Nr. 42158 / 10.05.2018

CLARIFICARE NR. 1

Referitor la anunțul privind achiziția publică având ca obiect atribuirea contractului *Montaj sistem de irigații automatizat*, vă transmitem răspunsul la solicitările de clarificări formulate:

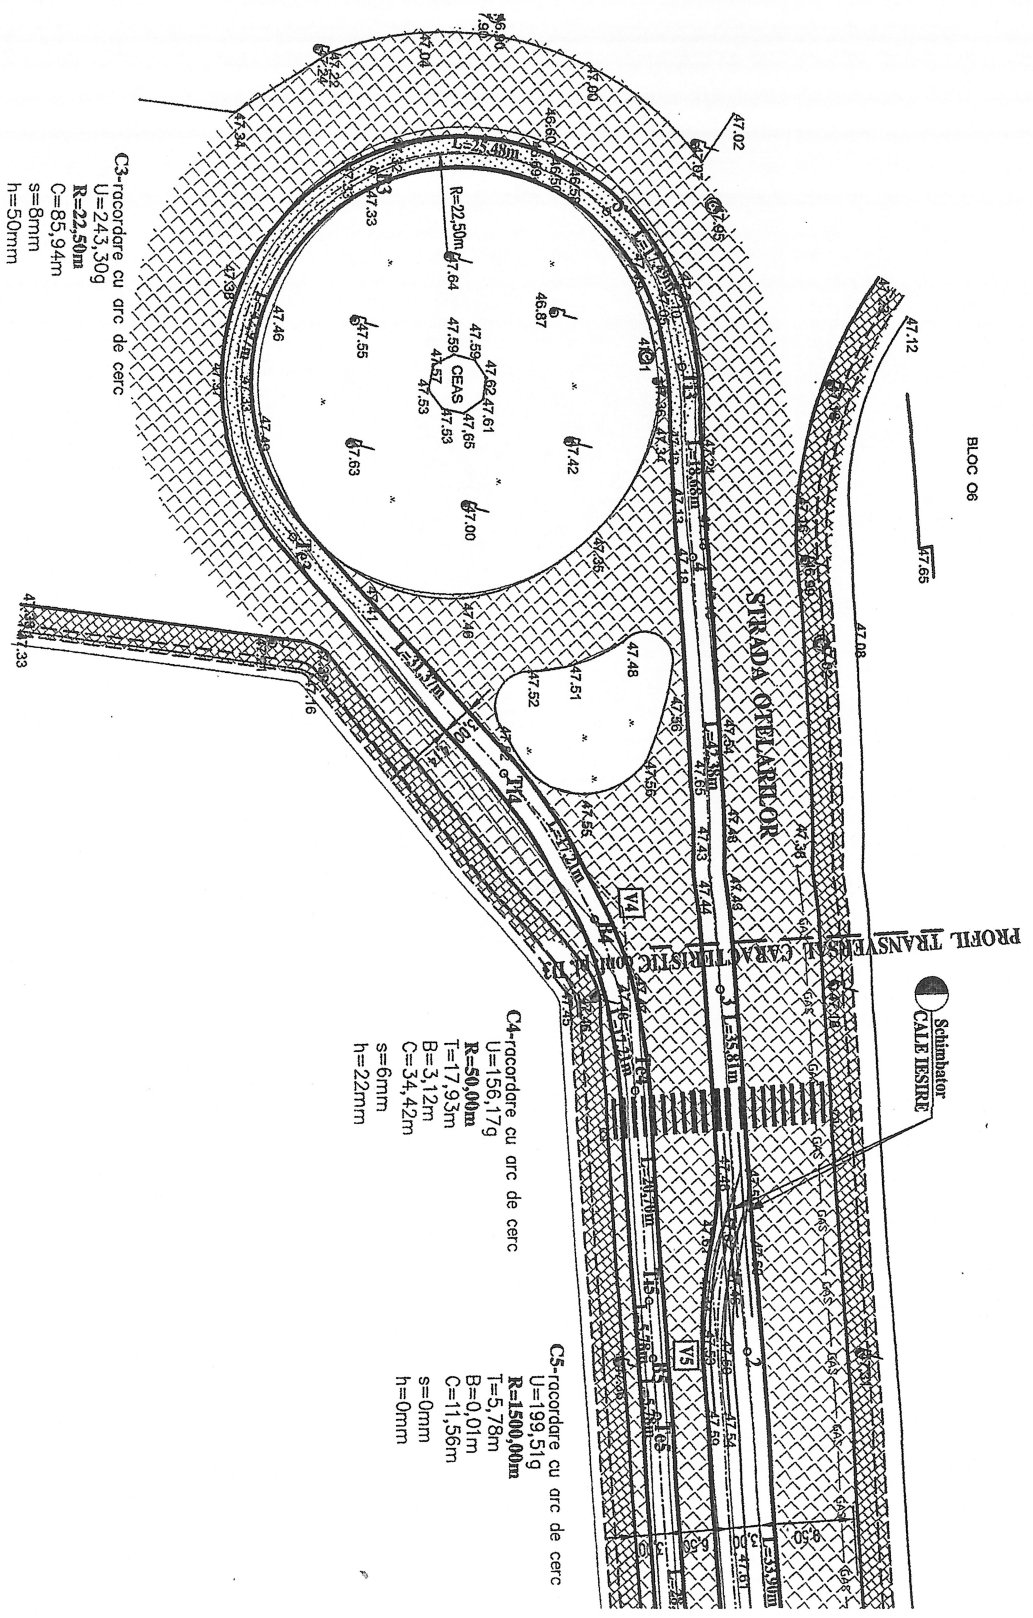
Vă solicităm să ne puneți la dispoziție schițele și suprafețele pentru aceste zone :

- Rondou Micro 19 „Ceas”, (amplasat la intersecția Str. Oțelarilor și B-dul Galați)
- Triunghiul aferent rondoului amplasat pe B-dul Galați
- Spațiul aferent rondoului , amplasat pe Str. Oțelarilor (către Str. Stadionului).

1. Atașăm schița pentru Rondou Micro 19 ”Ceas”;
2. Pentru triunghiul aferent rondoului amplasat pe B-dul Galați și spațiul aferent rondoului amplasat pe Str. Oțelarilor (către Str. Stadionului), trebuie respectată cerința punctului 2 din Caietul de Sarcini „Ofertantul va realiza și ridicarea topo pentru triunghiul existent pe B-dul Galați și spațiul .....
